Anexo II – Folha 1

Zoneamento proposto, que teve como base a imagem de 2007

Zoneamento adequado em 2016, aplicado a imagem de 2016

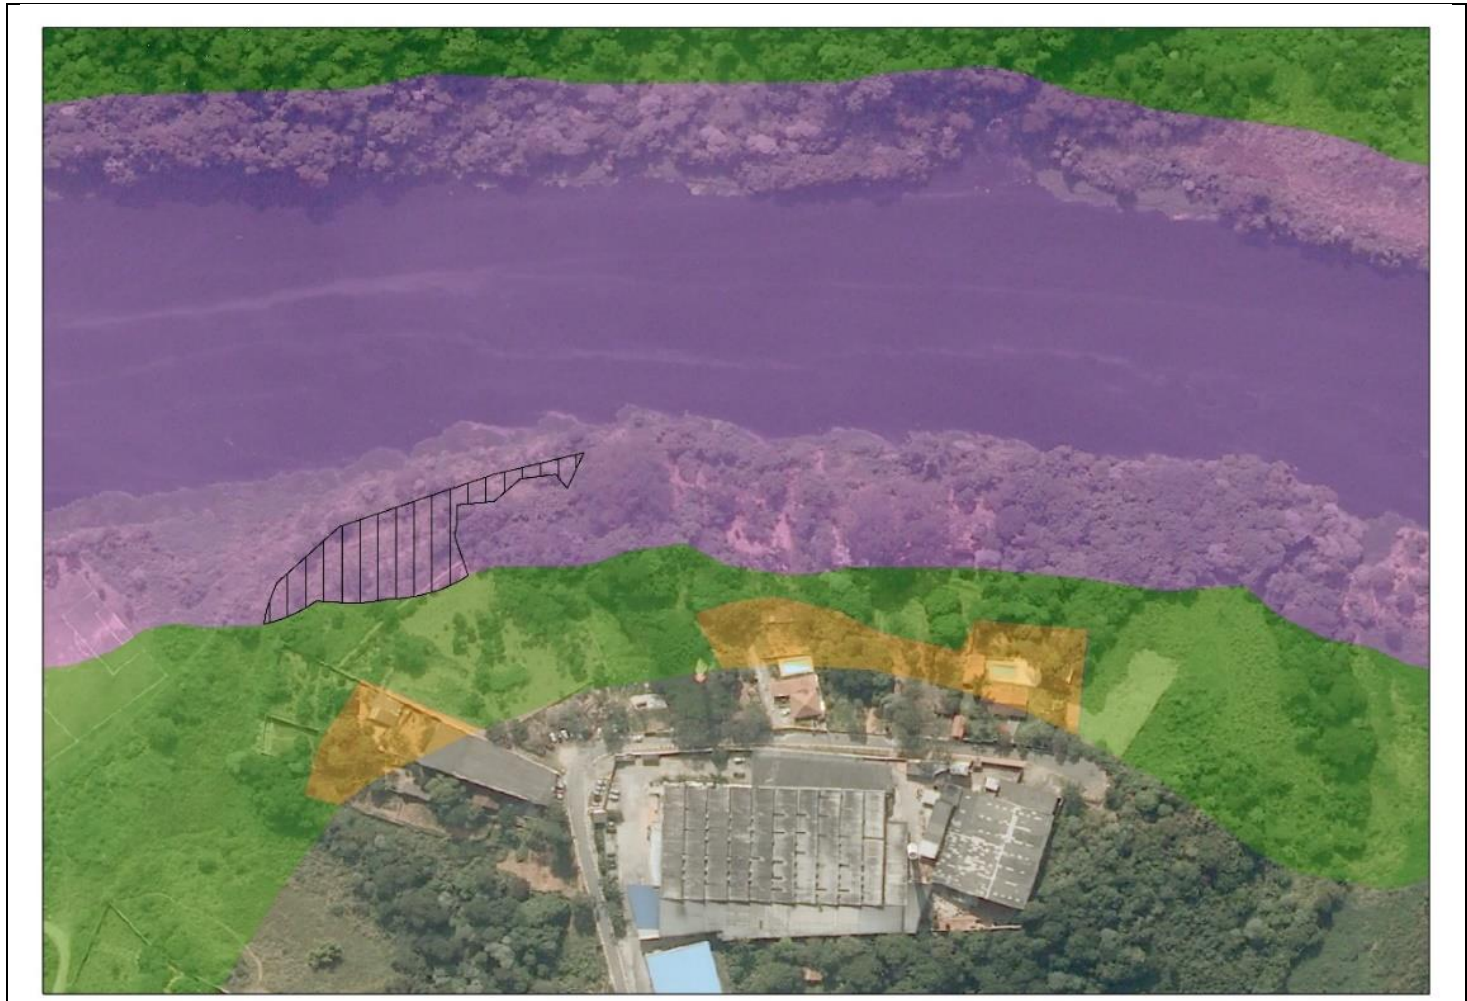
(i) Reconhecimento da área urbana e industrial existente, que pelas imagens atualizadas indica áreas ocupadas além do que constavam, homogeneizando o perímetro até a ZCM – Zona de Cinturão Meândrico; (ii) Zoneamento vigente (1998) classifica a áreas como Zona de Uso Controlado e a revisão foi realizada para evitar possível desapropriação indireta; (iii) A revisão respeitou a manutenção da ZCM do rio Tietê; (iv) A adequação não interfere nas normativas da Zona de Vida Silvestre, prevista especificamente para os remanescentes florestais, que são protegidos pela Lei da APA da Várzea do Tietê, não havendo prejuízo ambiental.

Anexo II – Folha 2

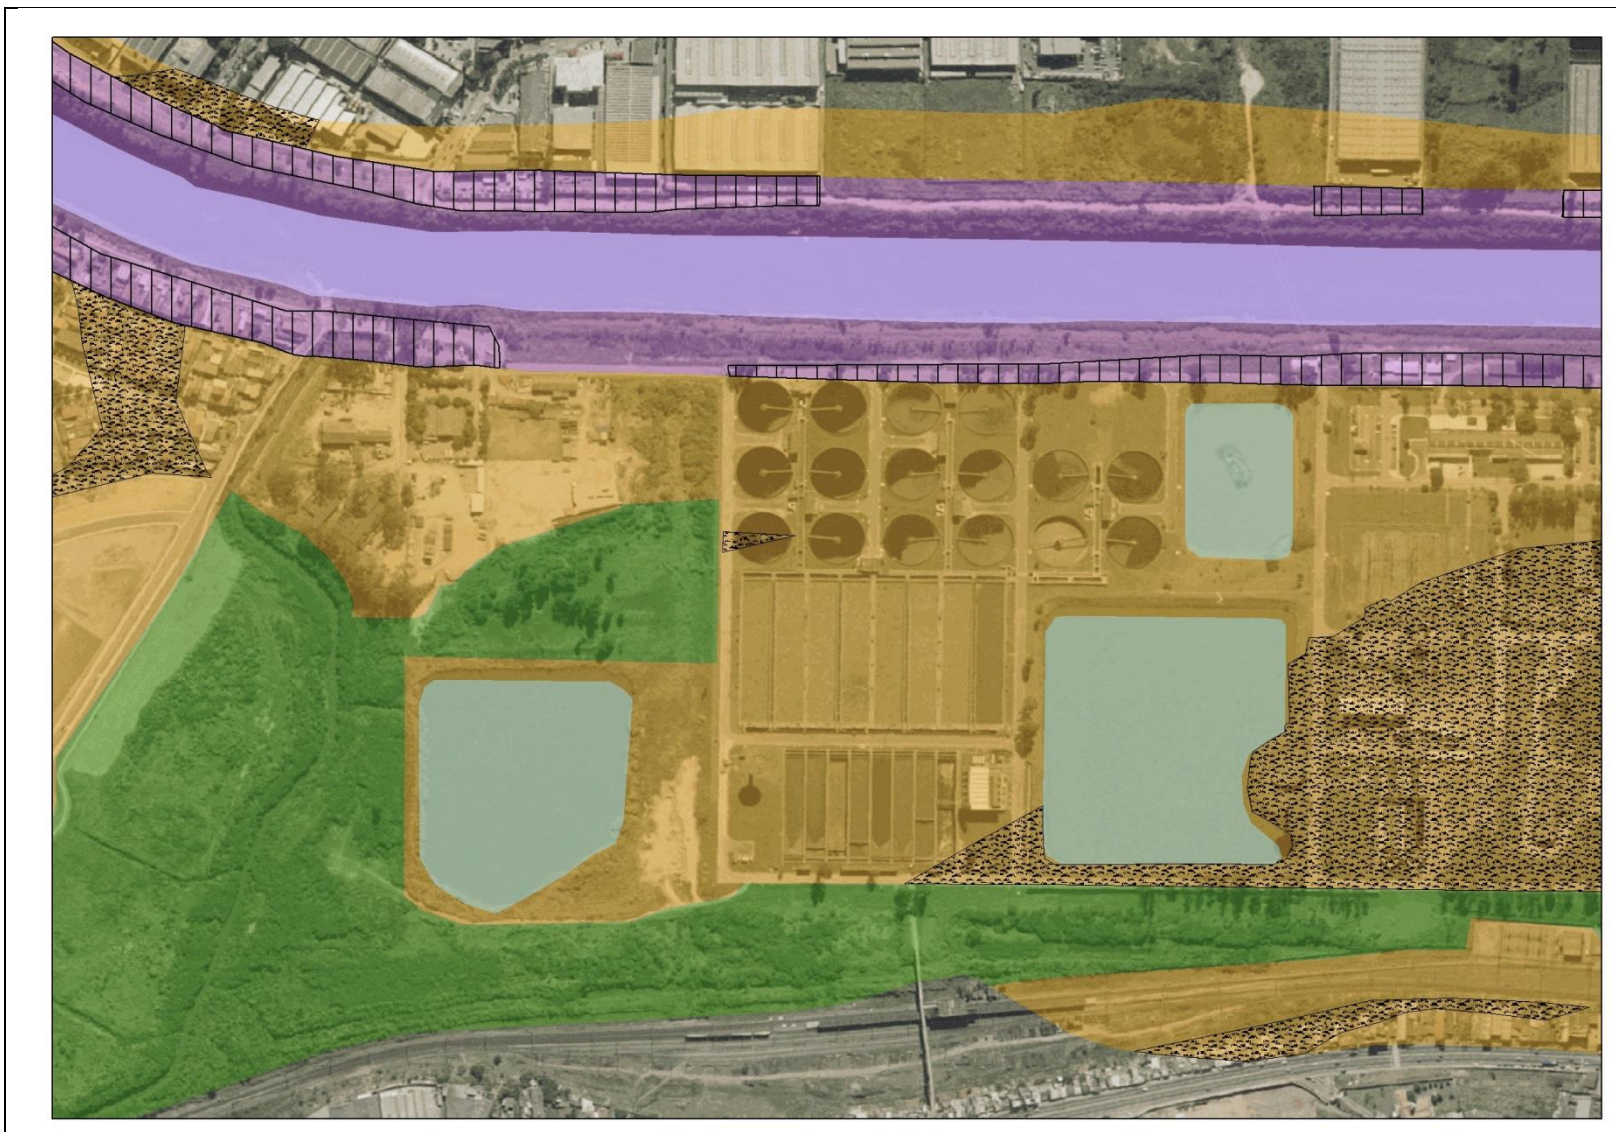
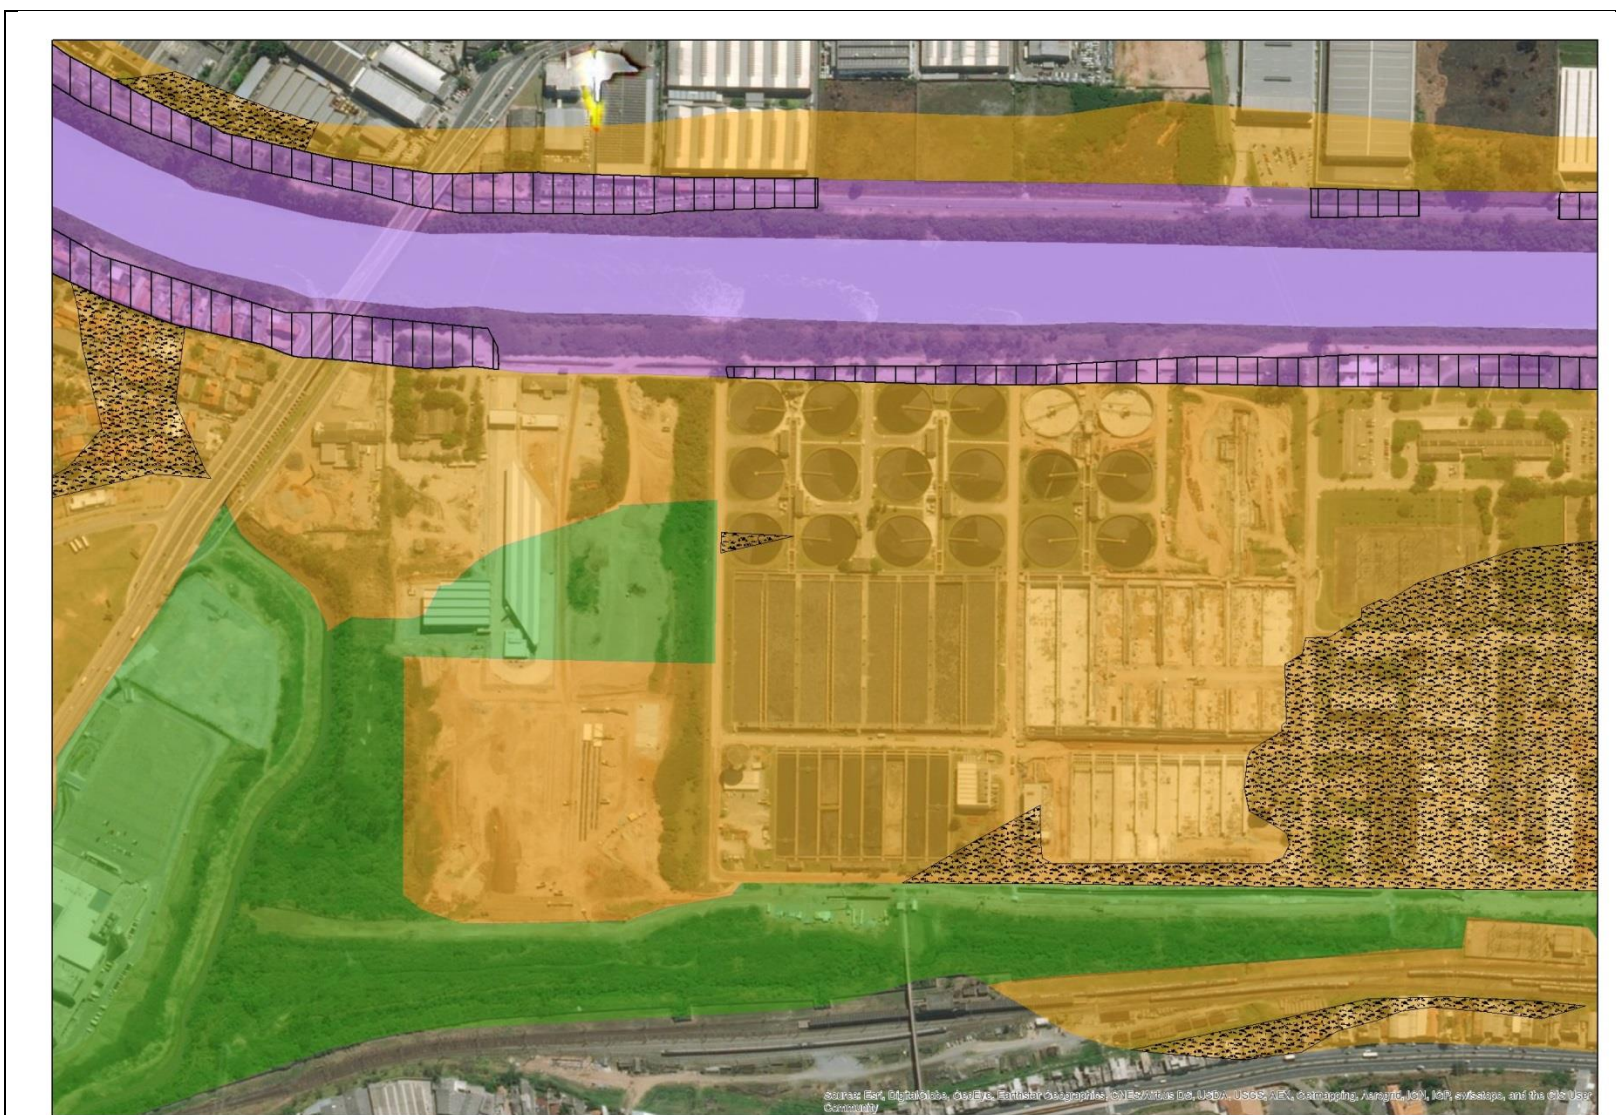
(i) Não são lagos e sim tanques de aeração da obra ETE Barueri e área antropizada da SABESP cedida para empresa parceira que faz o pré-tratamento de efluentes líquidos de terceiros (Prefeituras e Grandes Empresas), para posterior encaminhamento e tratamento nesta ETE Barueri; (ii) conhecimento da área urbana e industrial existente que faz parte Projeto SANEGRA do início da década de 1970; (iii) Adequação dos limites da URE Barueri, que não interfere nas normativas da Zona de Vida Silvestre, prevista especificamente para os remanescentes florestais, que são protegidos pela Lei da Várzea do Tietê, não havendo prejuízo ambiental.

Anexo III - Folha 4

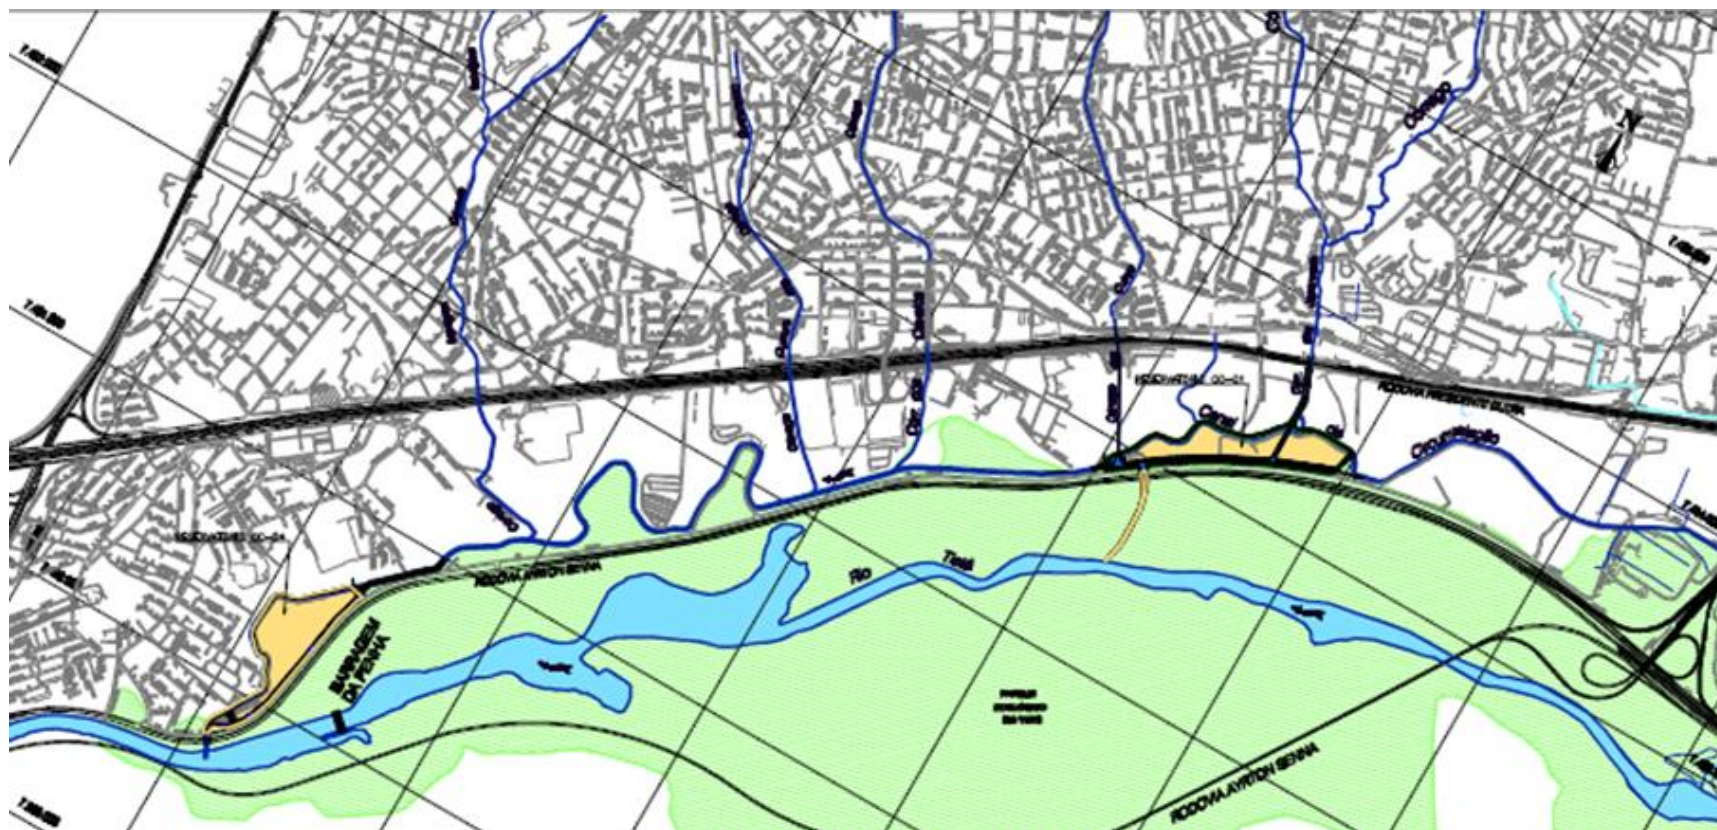
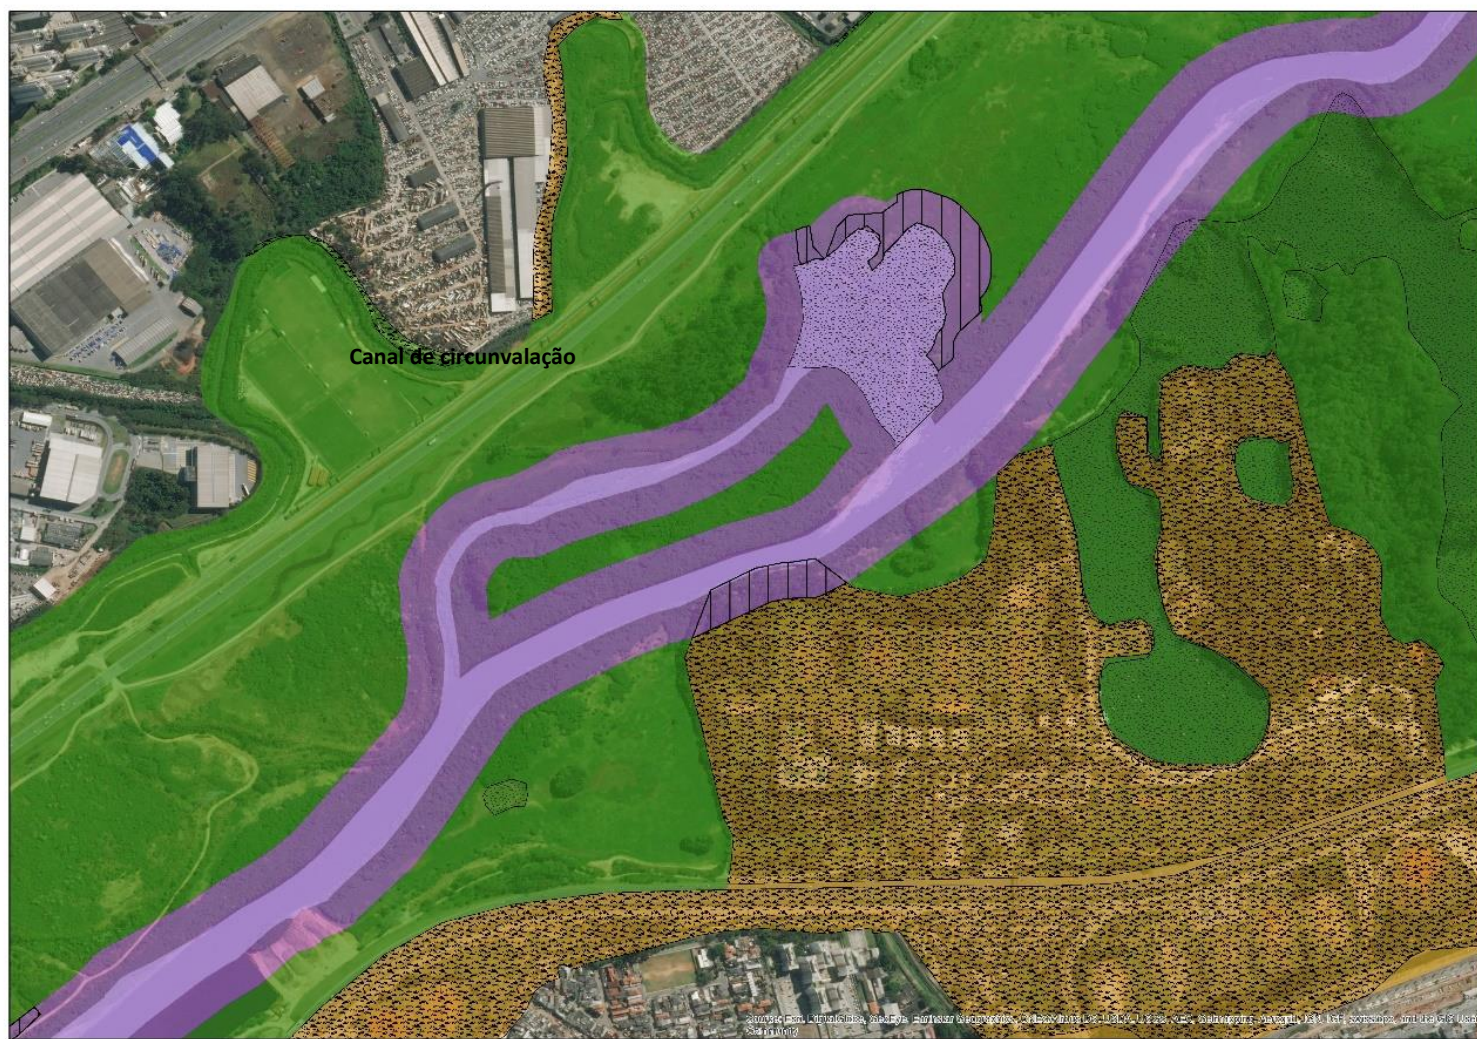
Adequação do nome do canal, pois, segundo DAEE, trata-se do canal de circunvalação nas margens direita e esquerda do rio Tietê, que foi concebido quando do projeto do Reservatório da Barragem da Penha, da implantação do Parque Ecológico do Tietê na década de 70 e do Aterro da Várzea para a Rodovia Ayrton Senna (SP-070), na década de 80, como resultado do Projeto Promon.

Em sendo um canal artificial, segundo a Companhia Ambiental do Estado de São Paulo – CETESB não se caracteriza como rio e seu entorno não pode ser considerado como área de preservação permanente, de modo que a adequação norteia a fiscalização e o licenciamento ambiental.
